OZNÁMENÍ ZMĚNY NPO/NPŽP		číslo OZ: 5	
Zhotovitel:	Metrostav DIZ s.r.o.		
Investor:	Dopravní podnik hl. m. Prahy, akciová společnost	Datum: 05.08.2025	
Název akce: Poskytování energetických služeb se zaručeným výsledkem (EPC) pro vybrané objekty dopravního podniku hl. m. Prahy v areálech Depo Kačerov, Centrální dispečink, Vozovna Pankrác a Vozovna Střešovice			
Způsob odeslání / předání datum:	poštou ☐	e-mailem ☒	faxem ☐ osobně ☐
Odkazy na	specifikaci:		
	na výkresy:		
	na rozpočtové podklady:		
	na jinou část smlouvy:	Dodatek č.2	
Předmět změny: Změna rozsahu výměny oken na objektu A – dodatečná výměna oken výškové budovy na objektu A a částí podnože objektu A v objektu SO 04 depa Kačerov Popis a zdůvodnění změny: Jedná se nepředvídatelnou změnu, která nemohla být odhalena v průběhu verifikace. Tyto okna měla být zachována. Při montáži fasádního systému DekMetal, bylo zjištěno, že stávající okna jsou nevyhovující, degradována a hrozí vypadnutí oken z budovy. Okna jsou v havarijním stavu z důvodu dlouhodobého zatékání vody do konstrukce oken. Bylo rozhodnuto o výměně všech oken na výškové budově a části oken na podnoži. Z důvodu demontáže stávajících oken včetně vnitřních žaluzií do

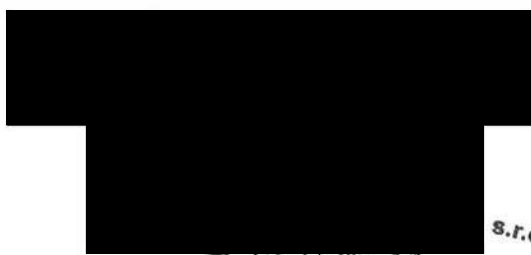
- Stávající okna jsou z měkkého smrkového dřeva s izolačním dvojsklem a zejména pak na SZ fasádě je značné množství oken napadeno hnilobou zevnitř od kce Boletických panelů.
- Většina oken se potom vizuálně jevila v celkem dobrém stavu, avšak při demontáži krycích lišt, po obnažení okenních rámu, byla pod vrstvami barvy objevena hloubková hniloba.
- V některých případech byla zjištěna i netěsnost mezi rámem okna a fasádou.
- U mnoha oken byla zjištěna i netěsnost zasklení vůči rámu. Dále vlivem ztráty pevnosti a tvaru rámu byly značné netěsnosti i mezi křídlem a rámem.

Z tohoto zjištění vyplývá, že okna jsou ve velmi špatném stavu a některá již ani nelze řádně uzavřít, což má vliv na velké tepelné ztráty v zimním období, rovněž i hlukový útlum je značně nízký. Toto negativně ovlivňuje komfort práce v kancelářích tohoto objektu.

- Většina původních oken je již neopravitelná, proto navrhujeme výměnu původních dřevěných oken **za nová plastová okna bílé barvy s izolačním trojsklem ve stejném členění jako původní okna.**
- Tímto se značně zlepší komfort všech místností v tomto objektu, a to jak po stránce tepelných ztrát, tak i snížení hlukového útlumu.

Rozsah poškození:

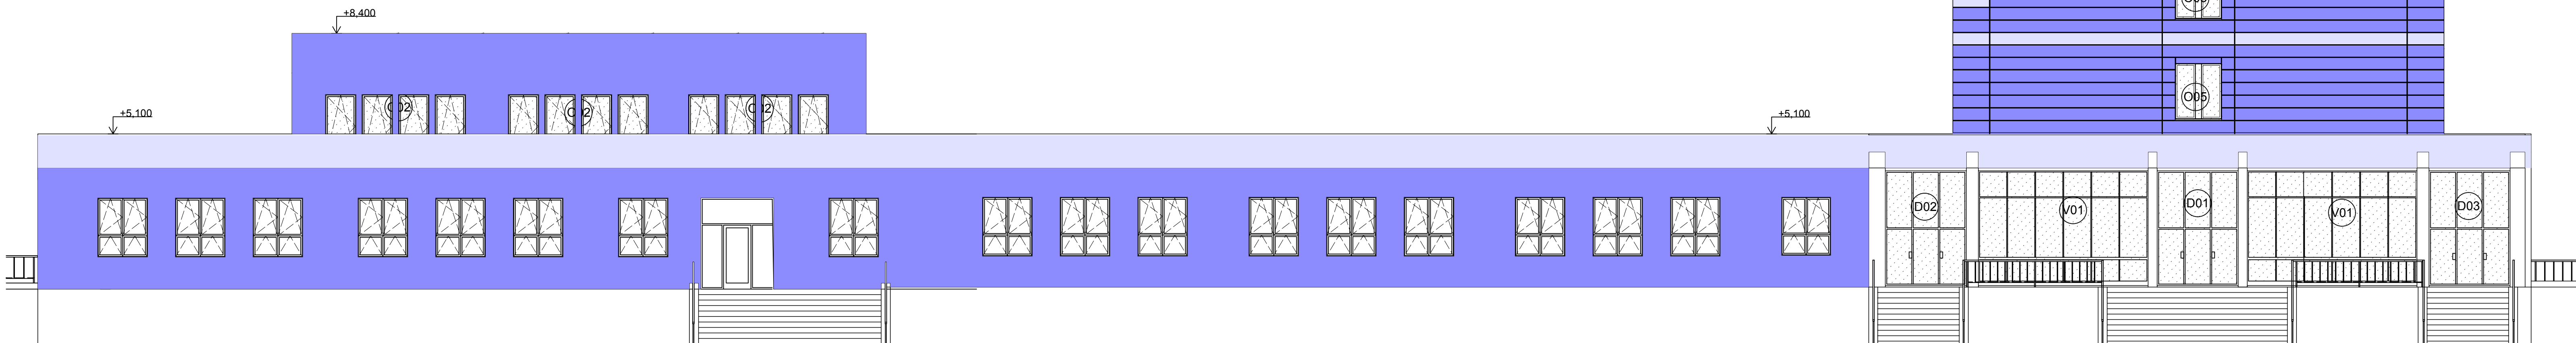
V rámci probíhajících stavebních prací na objektu A – část výšková budova – byla při demontáži původní fasády a krycích lišt okenních rámců zjištěna skrytá vada na stávajících okenních konstrukcích. Při demontáži stávající fasádní konstrukce bylo odhaleno rozsáhlé poškození dřevěných rámců oken způsobené hnilobou.

Toto poškození bylo před demontážními pracemi vizuálně nezjistitelné, neboť bylo zcela skryto za fasádním opláštěním a krycími lištami. Byla zjištěna značná degradace nosných částí rámců, doprovázená odlupováním nátěrů a rozpadem dřevní hmoty.

Na základě vizuální prohlídky lze konstatovat, že příčinou degradace je dlouhodobé působení vlhkosti, která pronikala do konstrukce rámců. Pravděpodobným zdrojem vlhkosti jsou netěsnosti v napojení oken na fasádní plášť, případně porušení povrchových úprav rámců, což vedlo k postupnému napadení a hnilobě dřeva.

Poškození se netýká pouze jednotlivých oken, ale dle provedených kontrol lze konstatovat, že obdobný stav je u většiny oken na výškové budově. Lokální oprava by byla technicky obtížná a ekonomicky neefektivní, neboť by vyžadovala rozsáhlé zásahy do nosných částí rámců a jejich statického kotvení.

1. **Výměnu všech oken na výškové budově objektu A** za nové, splňující současné technické a energetické požadavky.
2. Při nové montáži zajistit odpovídající napojení na fasádní plášť, provedení spolehlivé hydroizolace a použití materiálů s vyšší odolností vůči povětrnostním vlivům.
